Asunto: Revisión diseños para la construcción de la ampliación de la zona denominada vaso C5; lote 042, predio Colomba - Relleno sanitario Regional Colomba- El Guabal, municipio de Yotoco.

El 30 de septiembre de 2021, el Grupo de Licencias Ambientales, rindió concepto técnico No. 0150-012-035-2021, sobre el diseño constructivo de la ampliación de la zona C denominada vaso C5, ubicado en el lote 042 predio Colomba, del relleno sanitario regional Colomba – El Guabal, presentados por las sociedades EMAPA S.A. E.S.P. e Interaseo del Valle S.A.S. E.S.P., el cual incorpora los conceptos emitidos por profesionales de la Dirección Técnica Ambiental de la CVC en los componentes análisis de estabilidad, instrumentación geotécnica y manejo y control de aguas de escorrentía. Del concepto técnico en mención se extraigan los siguientes apartes:

DESCRIPCIÓN GENERAL DEL RELLENO SANITARIO Y CARACTERÍSTICAS GENERALES DEL AREA DE ESTUDIO - AMPLIACIÓN ZONA C – VASO C5.

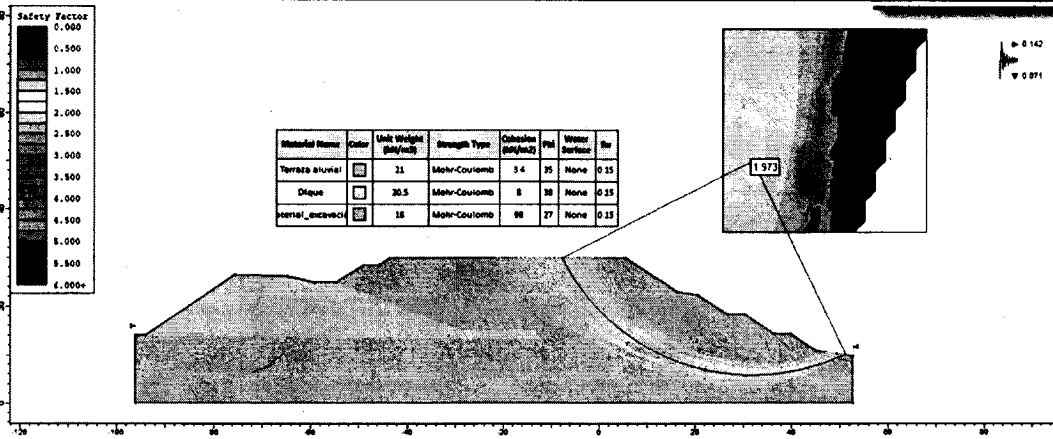
Requerimiento inicial, mayo de 2021	Respuesta a requerimientos según documentos adicionales agosto de 2021	Satisface Si / No	Obligaciones / Observaciones
<p>parámetros de resistencia asignados pues no coinciden con los parámetros presentados en la tabla denominada "propiedades físico mecánicas aplicadas para el análisis de estabilidad" contenida en el documento diseño de ingeniería de la zona C del relleno sanitario Colomba- El Guabal, con los parámetros de los materiales arcillosos compactados.</p> <p>El diseñador debe ajustar el uso de estos parámetros y diferenciarlos según su uso si es el caso.</p>	los parámetros empleados para el análisis de estabilidad no corresponden con los obtenidos a materiales compactados		<p>revisados y recalculados teniendo en cuenta los parámetros de resistencia al corte presentados en mayo de 2021 para este tipo de material es decir:</p> <p>$\sigma_h = 18 \text{ kN/m}^3$, $c' = 12 \text{ kPa}$ y $\phi = 25^\circ$</p> <p>Incluso son factibles parámetros como los del dique de la figura abajo.</p> <p>Un material compactado no alcanza cohesiones de 98 kPa, la fricción considerada es viable.</p>

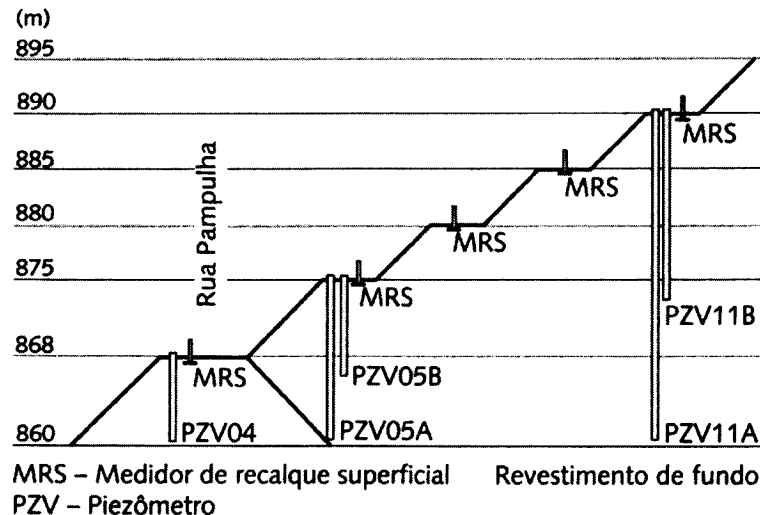
- ✓ Instalar tres (3) piezómetros hilo vibrátil en el área de disposición final del vaso C5 y tres (3) inclinómetros en la vía de acceso al vaso C. Esta instrumentación deberá mantener operativa durante toda la operación del vaso C5 y su clausura. En la siguiente tabla se indican las coordenadas de ubicación de estos instrumentos.
